**PROCEDURA APERTA PER L'AFFIDAMENTO DI UN APPALTO INTEGRATO PER LA
PROGETTAZIONE ESECUTIVA, REALIZZAZIONE E GESTIONE PER UN ANNO, INCLUSA MANUTENZIONE,
DELL'IMPIANTO DI CESANO PER IL RECUPERO E LA VALORIZZAZIONE DELLA FRAZIONE ORGANICA DA
RACCOLTA DIFFERENZIATA (FORSU) PER LA PRODUZIONE DI BIOMETANO E AMMENDANTE
COMPOSTATO MISTO. CIG: B0C3DB4522 - CUP: J82F22000680006
LOCALITÀ VIA DELLA STAZIONE DI CESANO, SNC - 00166 ROMA (RM)**

PERIZIA ASSEVERATA

Premesso quanto sopra la Società 3TI capogruppo dell'RTP di progettisti ha richiesto al Prof. Ing. Gian Mario Baruchello iscritto all'Ordine degli Ingegneri della Provincia di Roma al numero 9109, di redigere una perizia tecnica asseverata per valutare se le modifiche introdotte al progetto autorizzato con Ordinanza del Commissario Straordinario di Governo per il Giubileo del 2025 REP.n.2023/0000031 prot. RM/2023/0003861 del 7.12.2023 costituiscono, o meno, variante non sostanziale rispetto al progetto approvato ai sensi della normativa vigente.

PLANIMETRIA GENERALE PFTE

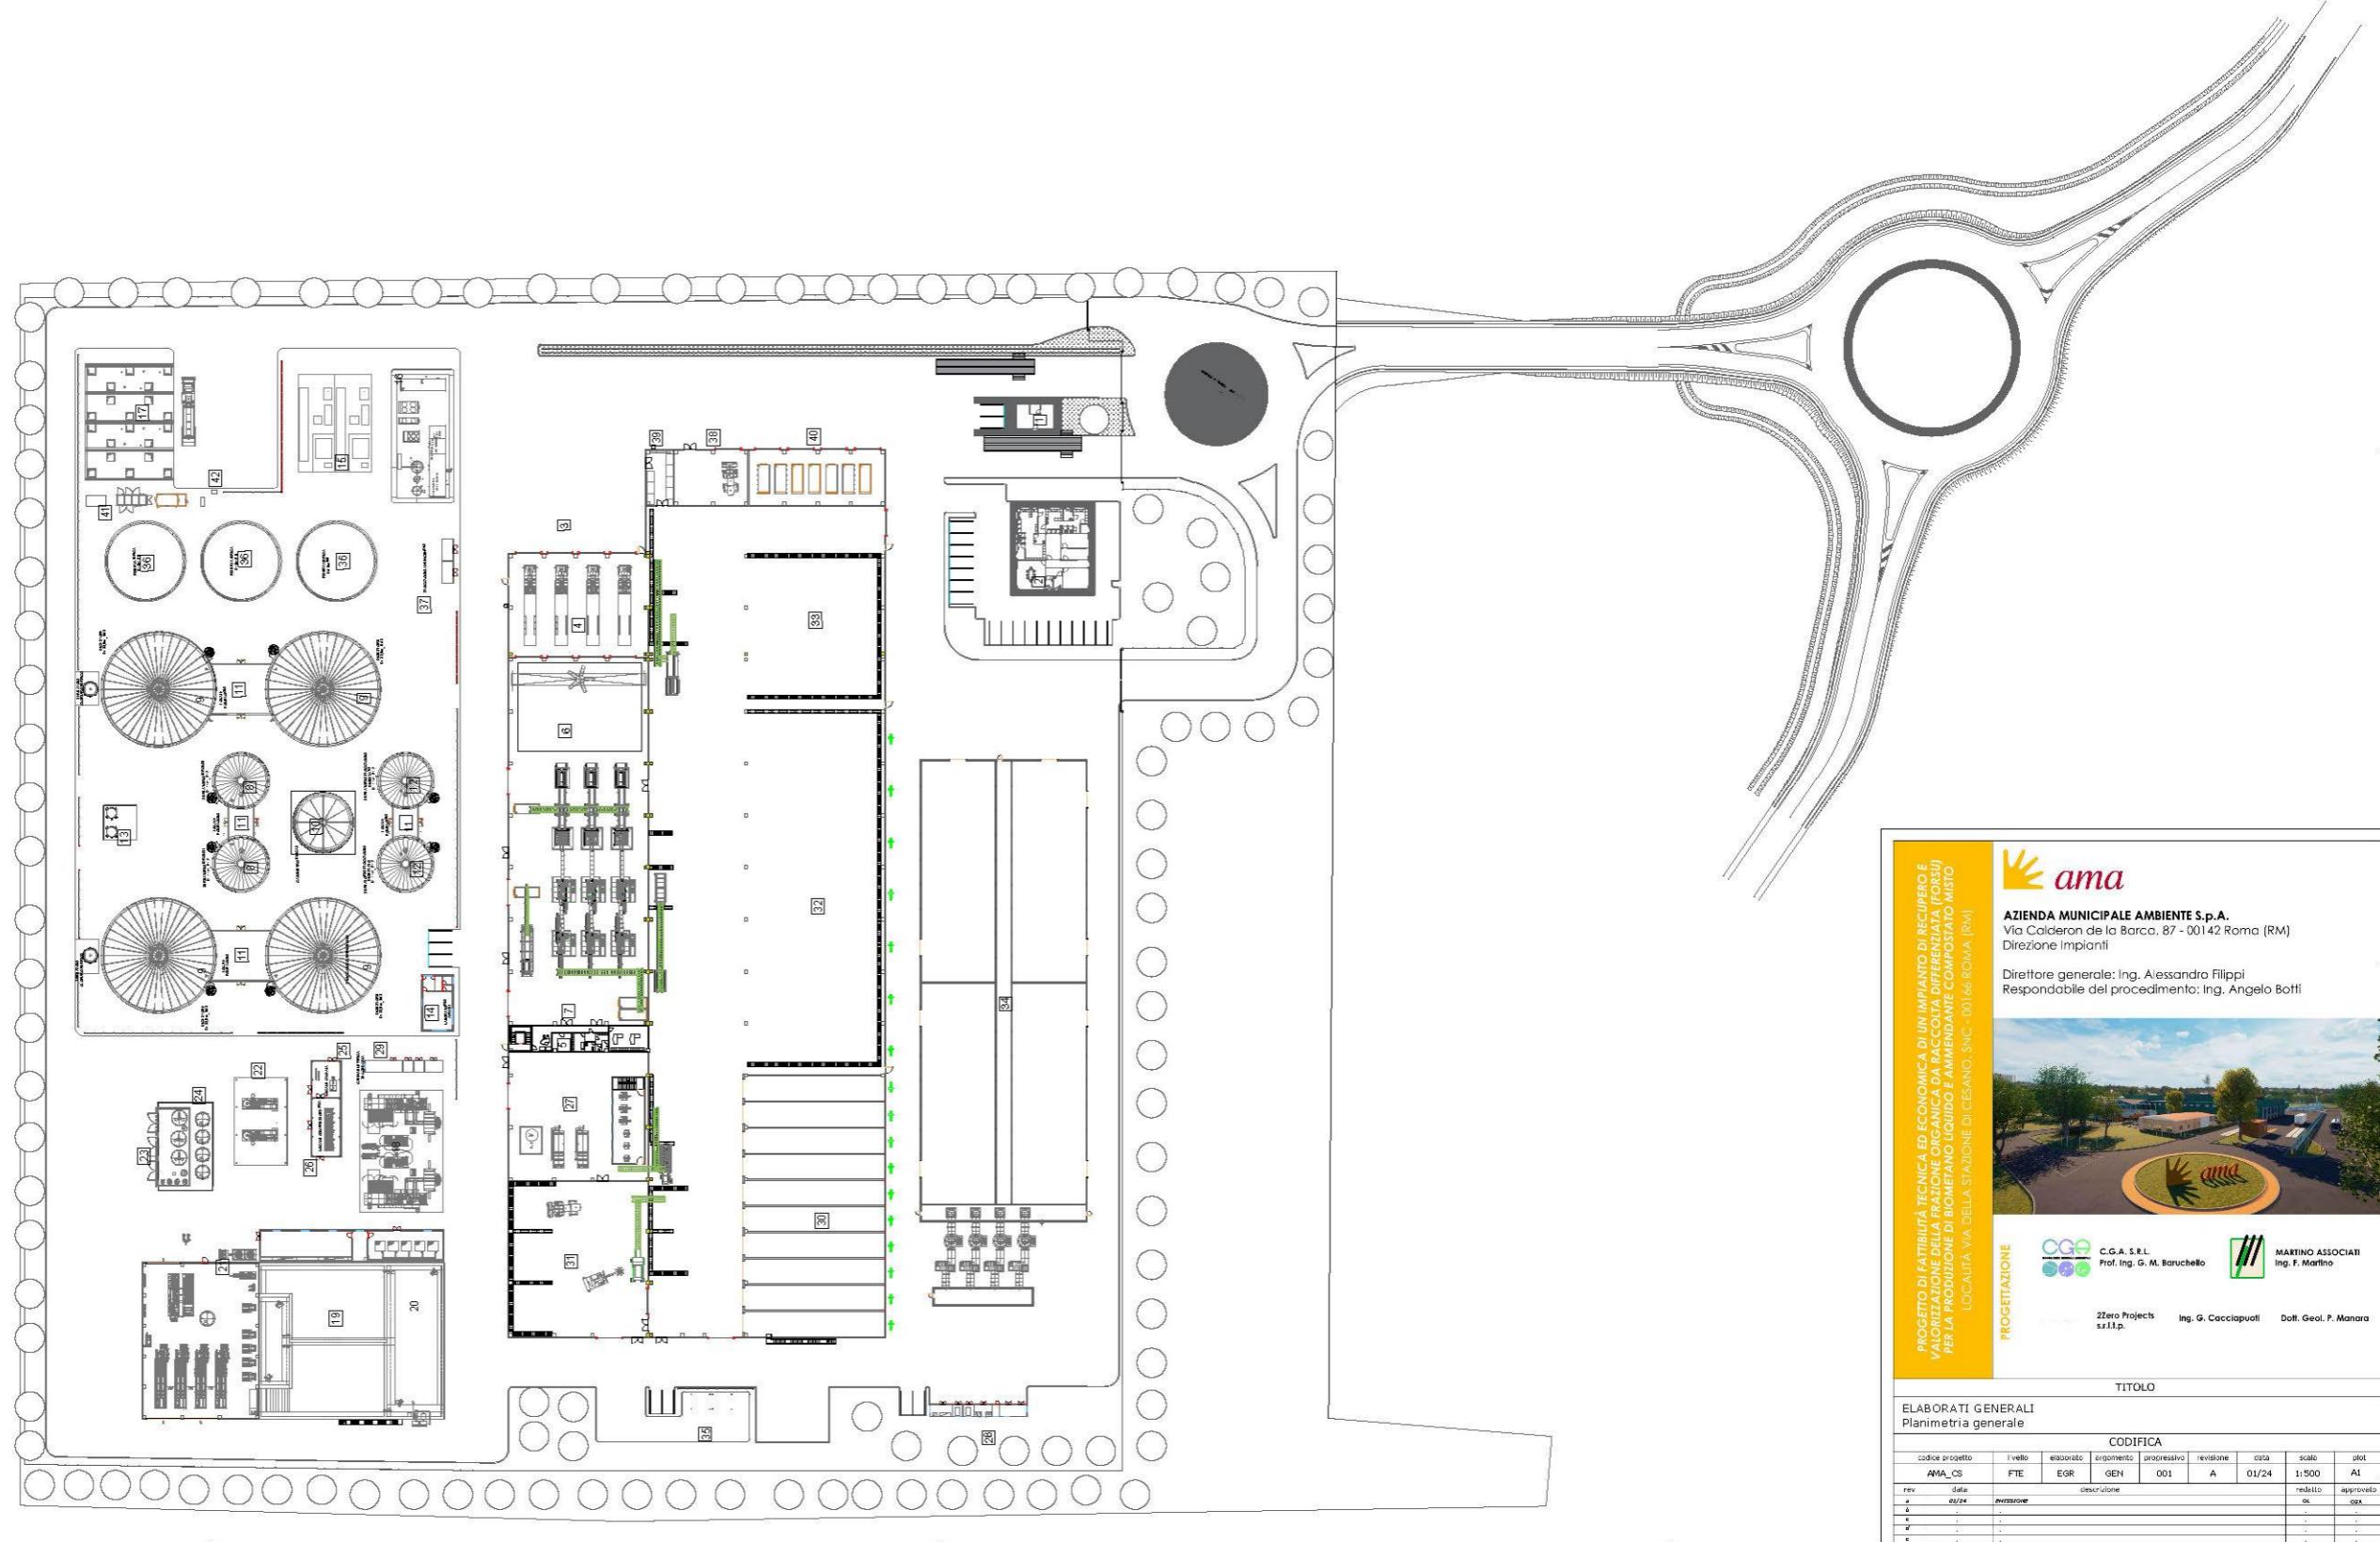
Le modifiche non sostanziali apportate dal PFTE al progetto autorizzato sono di seguito sintetizzate

1. Rimodulazione della bussola di conferimento con spostamento del locale uffici operativi e inserimento di uno stallo in più - aumento del numero di accessi da 3 a 4

2. Pretrattamento suddiviso su 3 linee anziché 2
3. Ottimizzazione della sezione di pretrattamento con inserimento di un doppio passaggio di pulizia
4. Eliminazione della pressatura dei sovvalli di preselezione

5. Modifica della tecnologia di upgrading del biogas a biometano, con sostituzione del previsto sistema a membrane selettive con la tecnologia ad adsorbimento (lavaggio ad acqua sotto pressione - PWS)

6. Inserimento di una linea di liquefazione della CO₂, con recupero per uso alimentare ottemperando alle prescrizioni contenute nel parere tecnico del VIA

7. Produzione di biometano compresso e conseguente sostituzione del previsto sistema di stoccaggio e trasferimento del biometano liquido (due tank criogenici da 50.000 litri cadauno, montati su platee di cemento e connessi con la pompa di caricamento autobotte per mezzo di tubazioni criogeniche) con sistema di rifornimento carri bombolai

8. Aumento dei giorni di permanenza da 35 a 43 nella fase di maturazione compost
9. Aumento della lunghezza delle linee di diffusione dell'aria insufflata nelle biocelle da 25 m a 28,9 m

10. Miglioramento del trattamento delle acque di processo con la introduzione di: stazione alimento impianto, micro grigliatura e grigliatura secondaria

11. Inserimento di biocelle prefabbricate, ubicate in contiguità, ma all'esterno del capannone, da configurarsi come volumi tecnici
12. Rimodulazione della configurazione del capannone di lavorazione, con diminuzione dell'altezza e dei volumi edificati
13. Modifica della geometria del depuratore biologico, con riduzione delle superfici occupate

14. Riduzione dei volumi di aria da aspirare e da avviare al biofiltro, conseguenti la rimodulazione della configurazione del capannone
15. Eliminazione di un punto di emissione in aria non significativo (E14 - off gas)
16. Maggiori quantitativi di compost prodotto (da 14.948 t/a a 18.506 t/a)
17. Riduzione dei consumi di acque per preparazione del polielettrolita e conseguentemente minori quantitativi di acqua da prelevare da pozzo (riduzione da 112.276 mc/a fino a 24.120,00 mc/a)
18. Riduzione dei volumi di acque scaricate in acque superficiali (da 163.225 mc/a a 62.212 mc/a)

PLANIMETRIA GENERALE PFTE+OFFERTA TECNICA CON FASCE DI RISPETTO

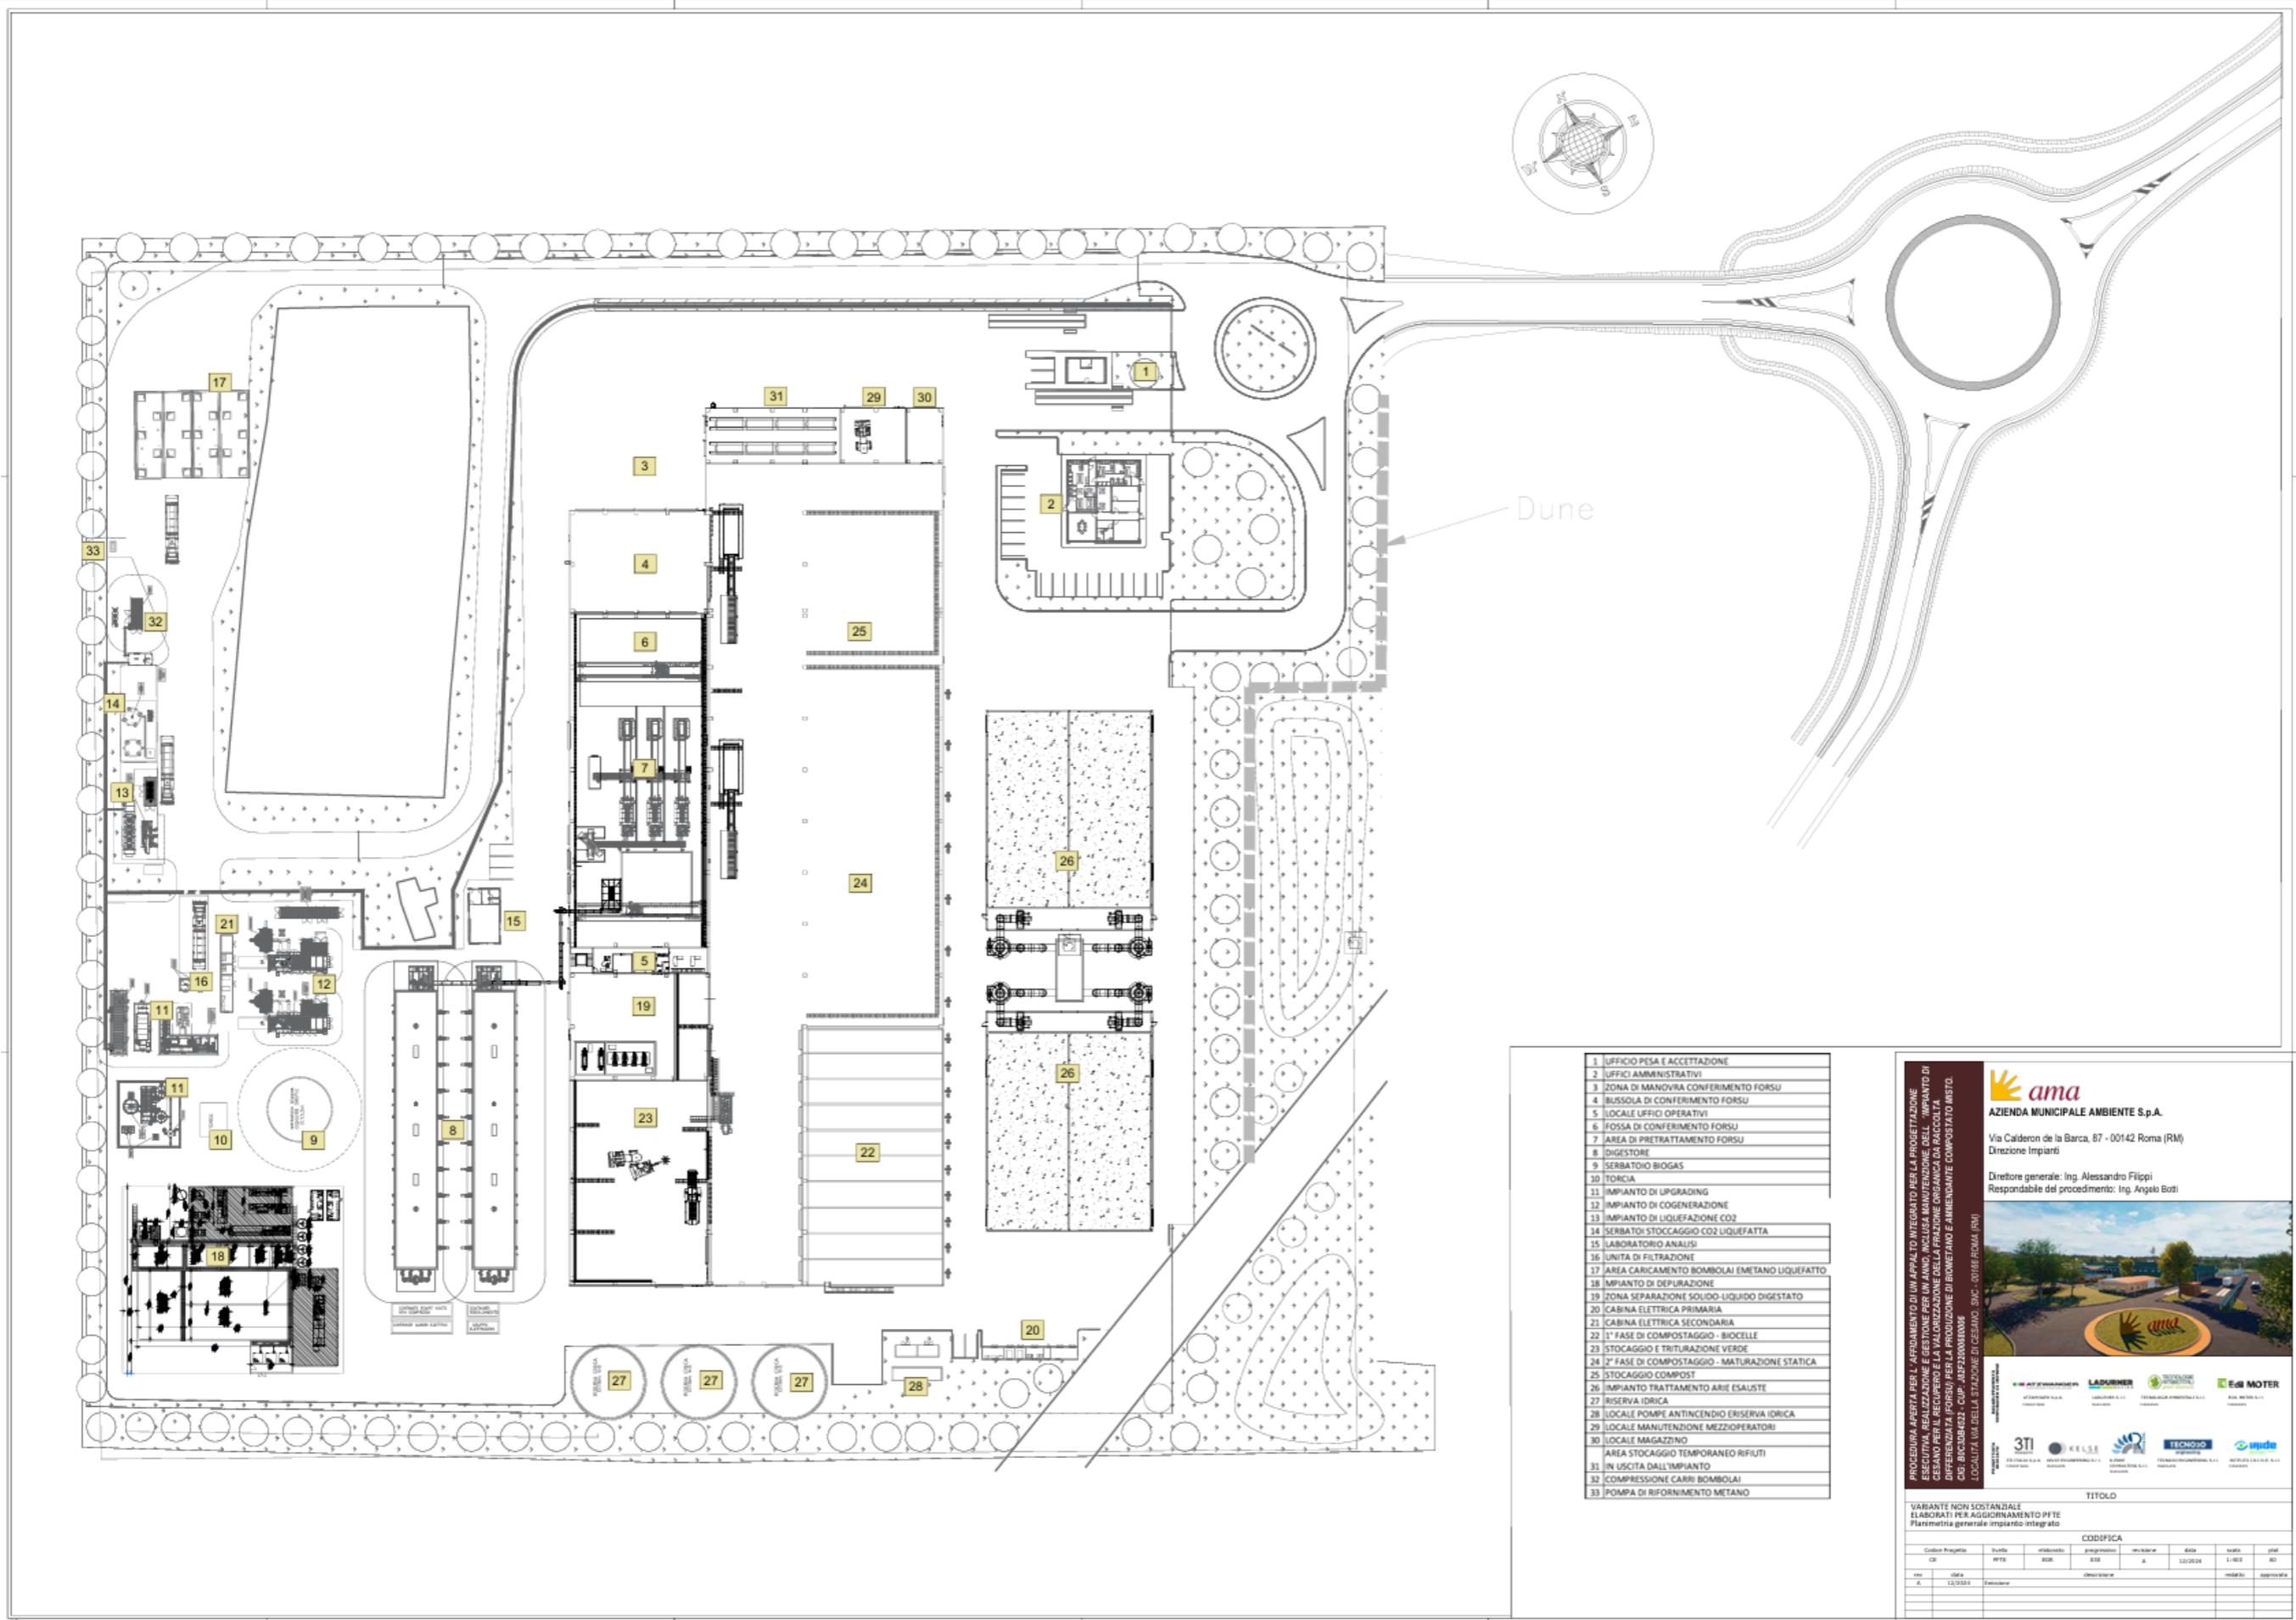
Nel confermare le modifiche non sostanziali già previste nello SFTF ai punti 1, 2, 4, 6, 7, 8, 9, 10, 12, 14, 15, 16, 17, 18, l'ATI ha proposto ulteriori migliorie e modifiche al PFTF a base gara che sono di seguito elencate:

- Tre linee con unico passaggio di pulizia della FORSU in pretrattamento operato con macchine performanti che garantiscono pari riduzione di organico residuale negli scarti rispetto al doppio stadio

- Riduzione quasi totale dell'aggiunta di acqua nel pretrattamento
- Modifica della vasca di accumulo della FORSU pretrattata necessaria a renderla accessibile al carroponte

- Inserimento di una tramoggia di carico per alimentazione digestori
- Alimentazione dei digestori tramite coclee
- Eliminazione del dissabbiatore
- Modifica della Tecnologia dei digestori da totalmente miscelati - CSTR a flusso a pistone - Plug flow, senza o con minima diluizione con acqua

- Tempo di ritenzione idraulica nei digestori di circa 27 gg
- Possibilità di alimentare ai digestori strutturante fresco, strutturante di ricircolo oppure compost

- Eliminazione dei 2 serbatoi di idrolisi e precarico in acciaio INOX 304 della capacità utile di 1.000 m³
- Riduzione dei digestori con il passaggio da n. 4 digestori con parte superiore in acciaio INOX 304 e fasciame in acciaio al carbonio della capacità utile di 4.700 m³ a nr. 2 digestori in calcestruzzo della capacità pari a 6.400 m³

- Eliminazione di 1 serbatoio di accumulo del digestato da 1.000 m³
- Eliminazione di 1 serbatoio di accumulo del digestato chiarificato per il ricircolo da 1.000 m³

- Inserimento di container per gli ausiliari dei digestori
- Modifica della sezione di separazione solido liquido con la sostituzione di n.3 torchi a vite e n.3 centrifughe con una linea di spremitura composta da n. 4 presse e n. 2 centrifughe, eliminando la sezione di flottazione

- Sostituzione della tecnologia di upgrading da lavaggio ad acqua sotto pressione - PWS al sistema a membrane selettive, riportando la tecnologia proposta a quanto già autorizzato

- Biocelle esterne al capannone ma realizzate in opera
- Netta riduzione degli ingombri del depuratore
- Sostituzione degli evaporatori a base gara con evaporatori a ricompressione meccanica del vapore

- Integrazione del trattamento di osmosi inversa a 2 passaggi di filtrazione con sistema a 3 passaggi
- Aumento delle superfici coperte da fotovoltaico

- Riduzione del carico idraulico inviato ai processi di depurazione da circa 260.000 t/a a circa 65.000 t/a perché il quantitativo di acqua ricircolata in pretrattamento e digestione anaerobica è minima o nulla
- Netta riduzione del fabbisogno di acqua prelevata da pozzo
- Minori volumi di acque scaricate in acque superficiali
- Riduzione del super concentrato da inviare a smaltimento
- Riduzione delle concentrazioni alle emissioni odorigene autorizzate
- rilocazione dei cogeneratori necessaria ad ottemperare alle prescrizioni sulle fasce di rispetto della Sovrintendenza archeologica con conseguente modifica della ubicazione dei punti di emissione
- Eliminazione di un punto di emissione significativo fisso (E11 – caldaia) con l'inserimento di una caldaia mobile da utilizzare per il solo periodo di start-up dell'impianto

- Inserimento di un evaporatore a ricompressione che non necessita di energia termica
- Aumento della produzione di energia elettrica proveniente da impianto fotovoltaico
- Riduzione del consumo elettrico per tonnellata trattata

- Inserimento di dune perimetrali rinverdite
- Riduzione consumo di suolo
- Minori volumi edificati

Il layout allegato ha dovuto tener conto della imposizione delle fasce di rispetto dalle aree di scavo archeologico da parte della Sovrintendenza individuate dall'Ente nell'Agosto del 2024, successivamente alla presentazione dell'offerta tecnica. La presenza di aree interdette ha imposto la modifica della disposizione di alcune strutture e/o apparecchiature così come concepita dall'Aggiudicataria in sede di gara. Il layout potrà subire le necessarie ottimizzazioni in sede di Progettazione Esecutiva. Come accennato, adeguamenti sulla viabilità di ingresso potrebbero derivare, poi, da specifiche prescrizioni della Soprintendenza sulla rotatoria sulla quale sono terminate da poco le operazioni di scavo delle trincee esplorative .
